三原燃 第21-0283号
令和3年7月26日

三菱原子燃料株式会社の核燃料物質の加工の事業に係る
保安規定の変更認可申請書

加工施設保安規定の変更

新 旧 対 照 表

第3図(4) 加工棟 台車及び電動リフター使用エリア図

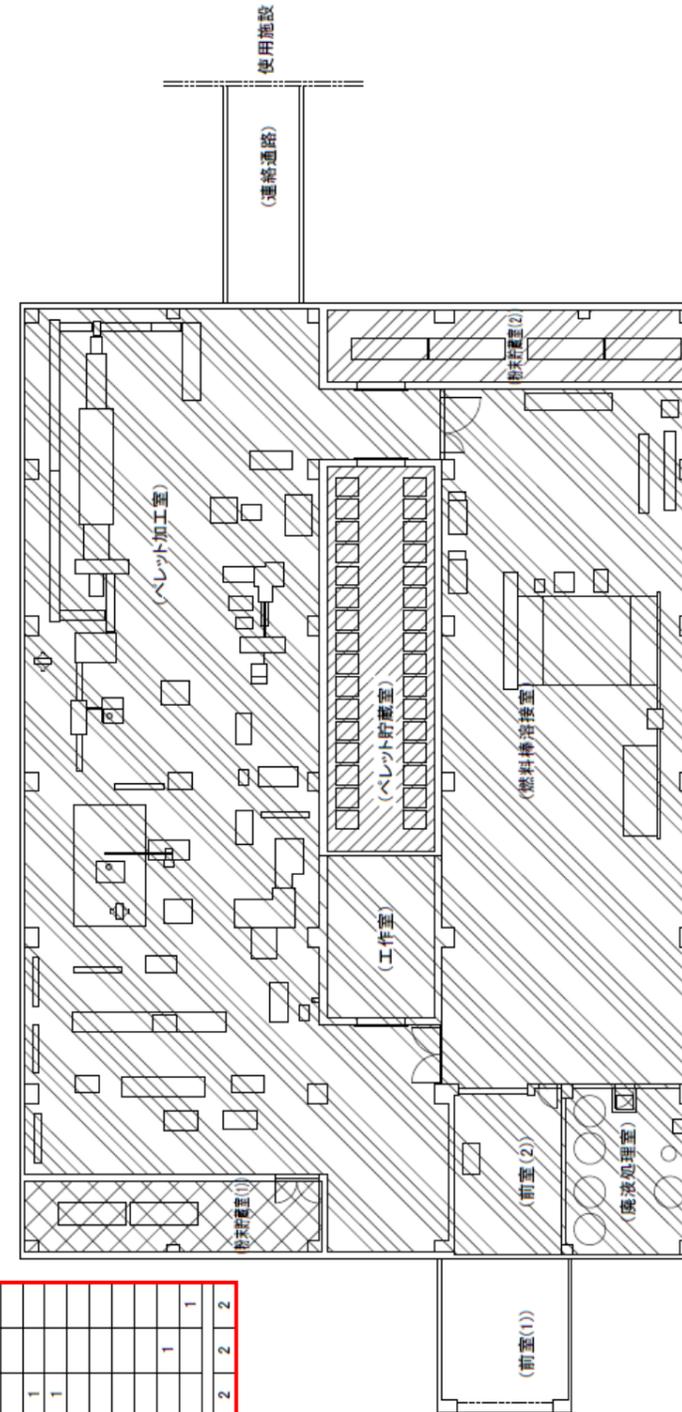
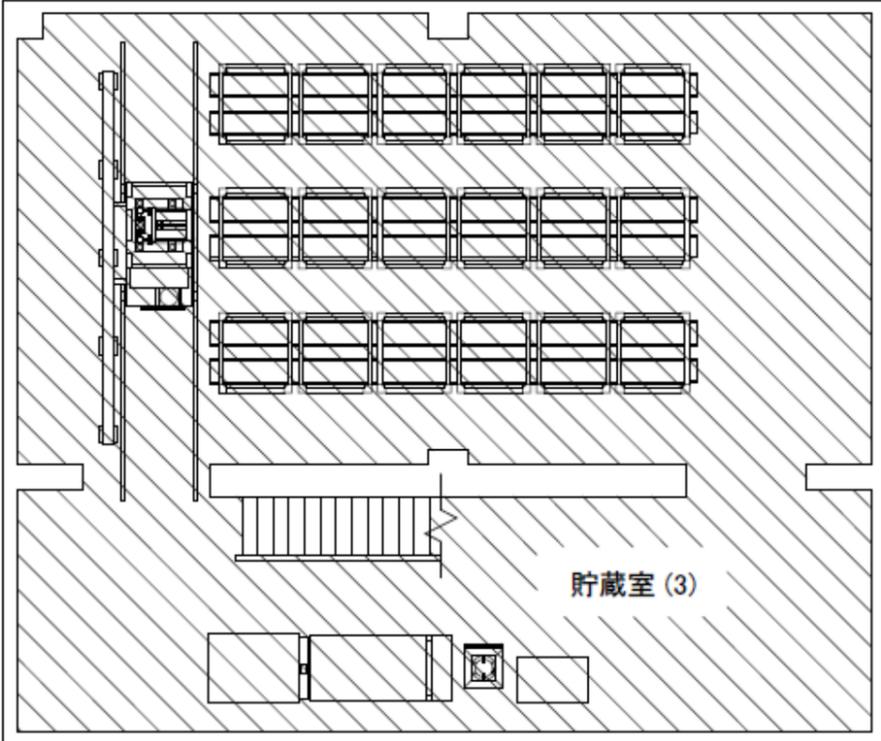
(1) 事業許可、設工認内容の反映。

- ・台車及び電動リフター使用エリアの適正化
- ・台車名称の適正化
- ・図タイトルの適正化

第3図 (6) シリンダ洗浄棟 貯蔵室(3) 台車使用エリア図

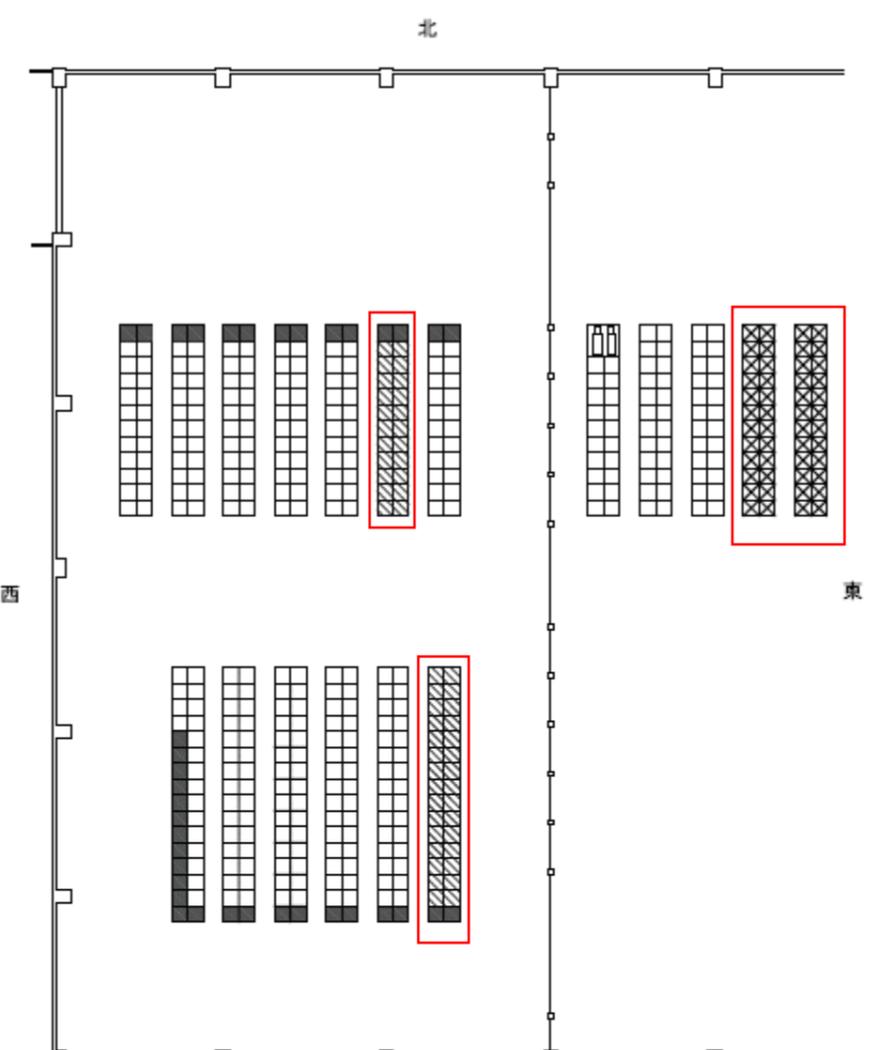
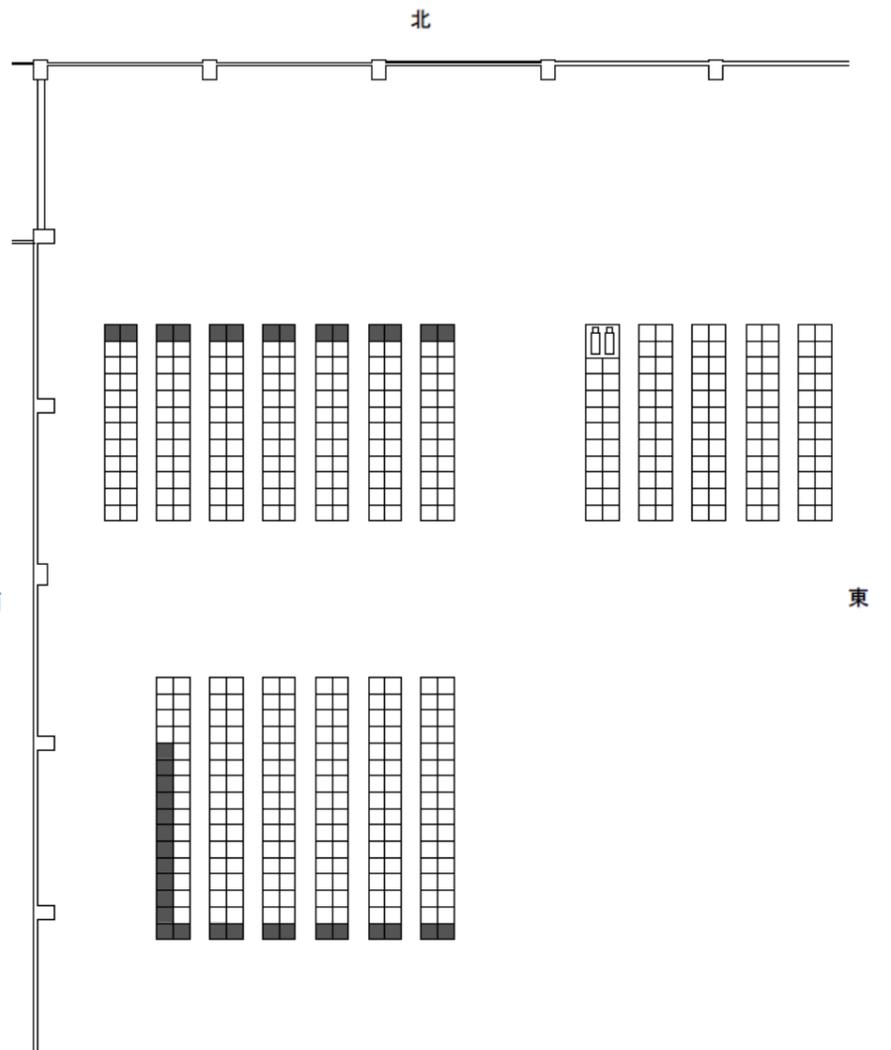
変更前 (令和3年3月16日付け認可)	変更後	変更理由				
なし	<table border="1" data-bbox="1380 256 2041 369"> <thead> <tr> <th>機器名称</th> <th>台数</th> </tr> </thead> <tbody> <tr> <td>SUS容器用台車 (5)</td> <td>1</td> </tr> </tbody> </table> <p data-bbox="2199 331 2457 373">  :使用エリア </p>  <p data-bbox="2003 1306 2139 1339">貯蔵室 (3)</p> <p data-bbox="1834 1554 1923 1587">(地階)</p>	機器名称	台数	SUS容器用台車 (5)	1	<p>(1) 事業許可、設工認内容の反映。</p> <ul style="list-style-type: none"> ・ シリンダ洗浄棟地階の台車使用エリアについて追加
機器名称	台数					
SUS容器用台車 (5)	1
